**Alimentations sans interruption (ASI) –
Partie 3: Méthode de spécification des
performances et procédures d'essai**

**Uninterruptible power systems (UPS) –
Part 3: Method of specifying the performance
and test requirements**

CORRIGENDUM 1

**Figure 4 – Example of non-sinusoidal
output voltage waveform**

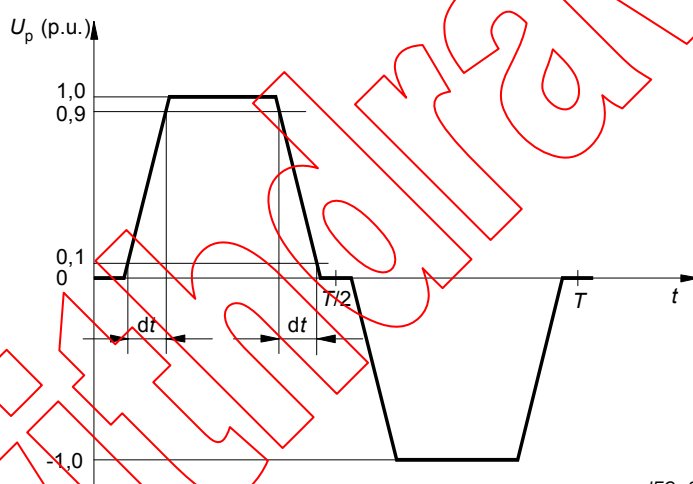
*Remplacez la figure existante par la nouvelle
figure suivante:*

*Replace the existing figure by the following
new figure:*
